軟體重要通知

SW1A 型 Automation Organizer (WindLDR)

茲因 SW1A 型 Automation Organizer 內收錄的 WindLDR 發生以下 2 件異常現象，請使用該軟體的顧客，確認下述的異常內容後，採取對策。造成困擾深感抱歉，敬請見諒。

圖 1_DLOG 指令的 S1 內輸入了以大寫 U 為字首的文字

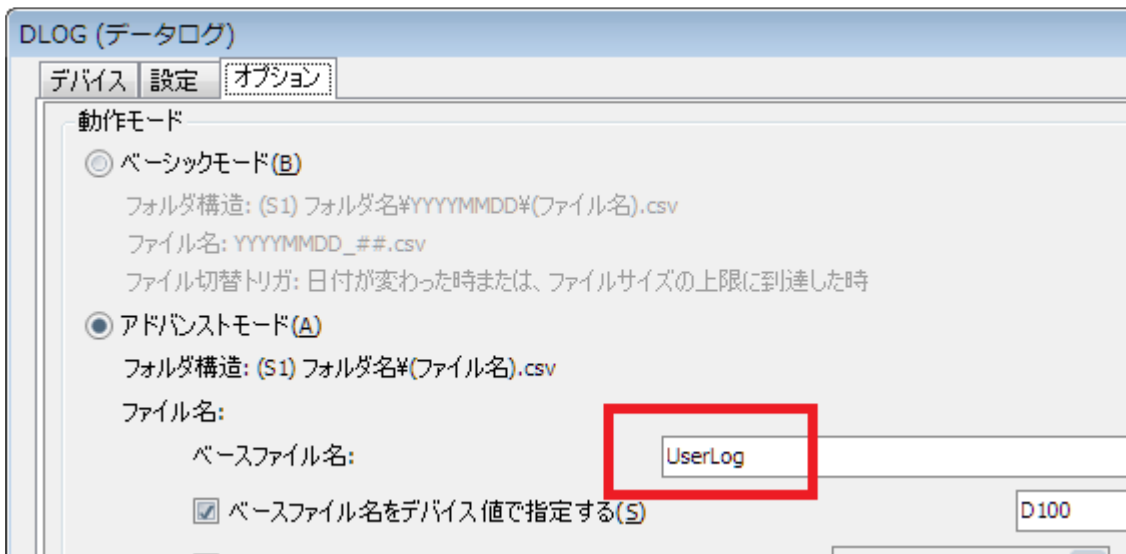
在 DLOG 指令的選項標籤內選擇「Advanced mode」，然後「base file name」輸入的文字是以大寫的 U 為字首時(參照圖 1)，當透過 WindLDR 轉換階梯圖或下載/上傳至 PLC 然後將專案程式儲存後，當要開啟該專案程式時，將發生錯誤而無法再次開啟專案程式(參照圖 2)。

無暫時的對策。請按照本通知函第一頁所記載的對應方式作為永久對策。
